改善箇所説明図

改善の内容

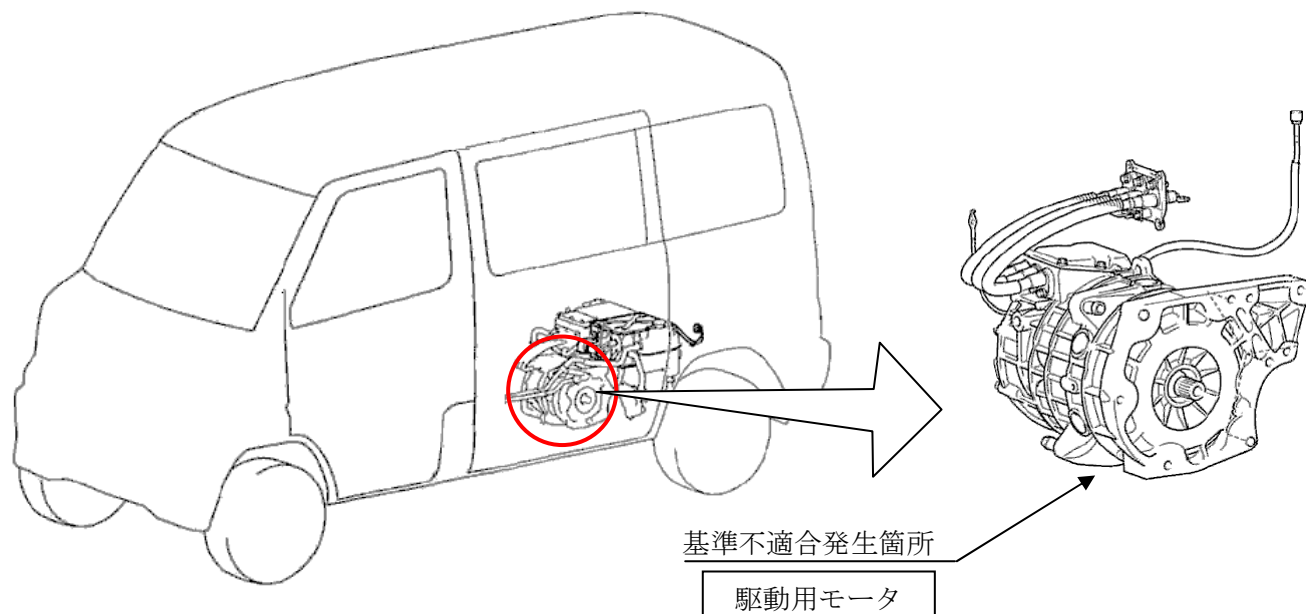
駆動用モータのエアリーク検査システムにプログラムミスがあり、検査判定不良品が市場に流出した。そのため、冷却水が漏れ、最悪の場合、駆動用モータ内部で漏電が発生し、フェールセーフ状態（出力制限し、最高速度を60km/hに制限する走行状態）となり、再始動不可となる場合がある。

全車両、原動機（駆動用モータ）を良品に交換する。

注：図中の 内は、交換する部品を示す。

識別：運転席側ドアチェックのドア側取付けボルト（下側）頭部に、白または黄色のペイントを塗布する。
